SERVICE INFO – INA 0105

Ремонтный комплект 530 0550 10 для дизельных двигателей VAG с непосредственным впрыском топлива второго поколения.

Рисунок 2: Направляющий ролик 532 0623 10 (слева)/направляющий ролик 532 0349 10 (справа)

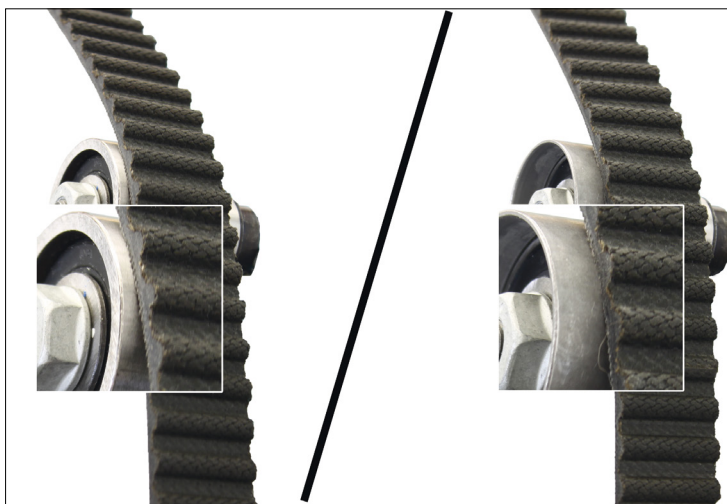
Все указанные комплекты укомплектованы улучшенным направляющим роликом 532 0623 10 (рис.2, слева). Этот ролик заменил направляющий ролик 532 0349 10 (рис.2, справа).

В сравнении с предыдущим вариантом, улучшенный ролик шире на 6,6 мм. Как результат, ремень соприкасается с роликом по центру, что позволяет более эффективно распределить нагрузку на подшипник ролика. Благодаря этим изменениям, ролик полностью адаптирован под условия работы ГРМ.
